Nota van Uitgangspunten

Transformatie Recreatiepark West-Friesland naar 'Wonen'

Gemeente Opmeer 7 mei 2024

Reactie parkbestuur 5 juli 2024

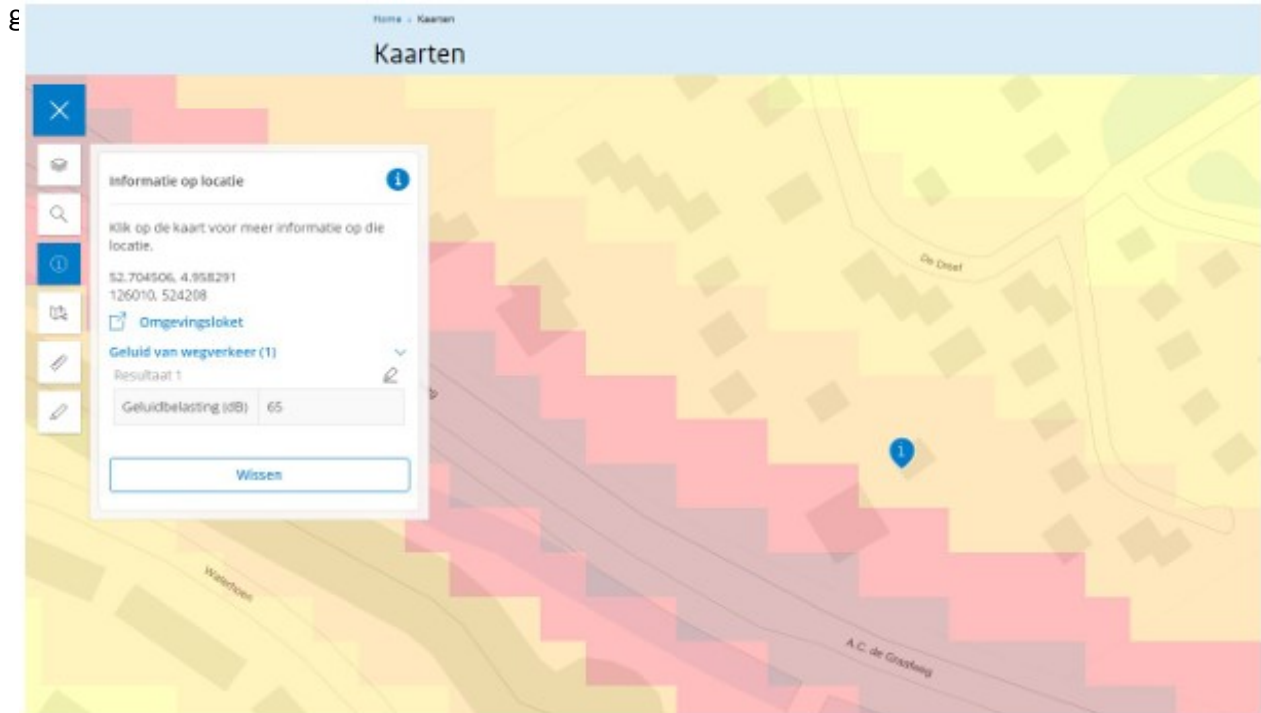
In de huidige opzet levert het wegennetwerk met doorlopende straten voor bewoner en brandweer geen directe bezwaren op. Aan de zuidzijde van het park kan een verhard fietspad (met auto noodontsluiting) de doodlopende straten oplossen. Dit wandel of fietspad is/was reeds ingetekend bij het potentieel te realiseren Veken 4 terrein. Aan de noordzijde van het park is een verhard wandel of fietspad minder eenvoudig realiseerbaar. Aan de uiterste randen van het park kan gekeken worden of de drie autolussen middels een verhard fietspad (met een auto noodontsluiting) met elkaar verbonden kunnen worden. Tezamen met een goede

Voorbeeld verhard wandel en fietspad, met enkele grondeigenaren dient hiervoor

Geen doodlopende wegen binnen het park ten behoeve van de sociale veiligheid en hulpdiensten.
